LIST OPATŘENÍ

ID: 117

Název opatření:	Zkapacitnění Sloupského potoka
Skupina opatření:	zkapacitnění toku
Ochrana před:	říčními povodněmi
Ochráněné obce/objekty:	Hejnice (obecní část Ferdinandov)

Situace/fotodokumentace:

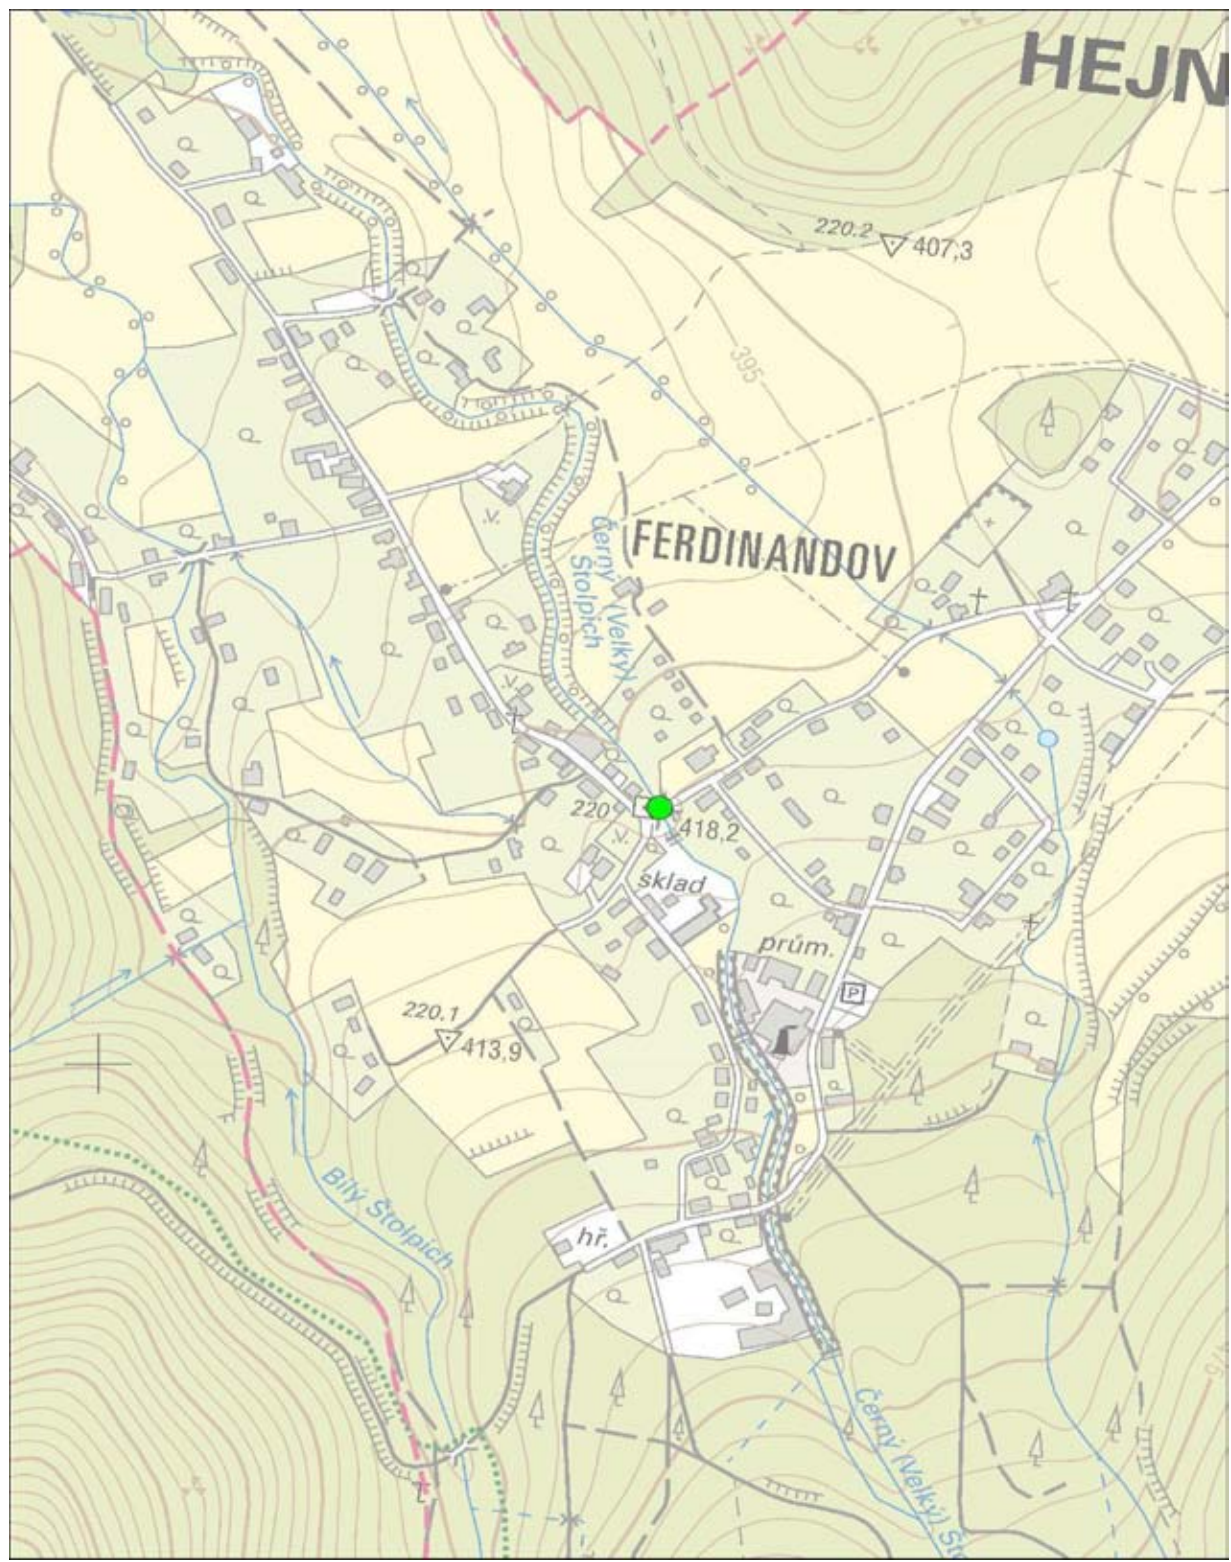
Liberecký kraj	CHKO
CHKO Jizerské hory	V současnosti již provedeno v rámci opravy povodňových škod 2010. Nezbytné blíže odborně posoudit z hlediska zájmů ochrany přírody.
Povodí Labe, státní podnik Lesy ČR	opravdu je navrženo navýšit podélné opevnění v délce ř.km 4,40 – 5,80? Z hlediska správce toku je koryto kapacitní, limitováno kapacitou mostů na toku. Na jakou kapacitu průtokového profilu je navrženo navýšení podélného opevnění? Dle ČSN752106 se obvykle opevnění koryt VT ve vesnické zástavbě navrhuje na Q50.
MŽP
